标题: MTO2017 滑油通风口管路改造		
AG-SB-2023-01-C-CN	生效日期: 2023 年 04 月 01 日	符合性分类: A——强制 B——推荐 C——可选
适用性		
旋翼机类型与型号: MTO2017	受影响序列号: 2021 年 7 月前出厂的所有 MTO2017 旋翼机	
以目前或后续版本的维护保养手册为准。		根据 AutoGyro 网站
此表格是 Auto Gyro 公司针对在使用产品中发现的需要采取遏制或整改行动的问题的回应, 或作为飞机改造公司的服务信息。如需帮助, 请联系 airworthiness@auto-gyro.com 。 此中文翻译仅为参考, 实际操作请以英文原版为准

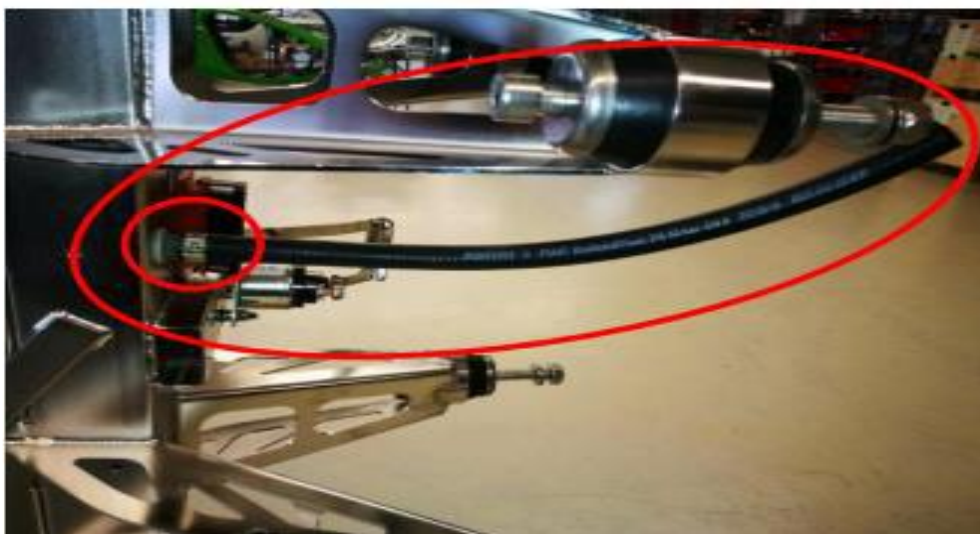
滑油通风管从滑油箱的顶部连接到机身的不锈钢框架处。发动机的滑油蒸汽应通过机身下方的框架排出。由于框架上有几个安装口，在使用中发现，在某些情况下，滑油蒸汽可能会穿过这些安装口以至于乘员会注意到机油的气味。

现在这种情况已经得到改善，我们延长了滑油通风管使其直接通向机身下端，滑油蒸汽将会在机身下方被吹走。

从滑油箱和主梁上拆下旧的滑油通风软管。将新的滑油通风软管安装在滑油箱上，并按以下图片所示进行固定。

确保在滑油箱附近的软管上有一个开口，其位置与拆下的软管相同。这个开口是为了在飞行中若通风管下部的水分结冰，此开口则能让滑油系统继续通风。
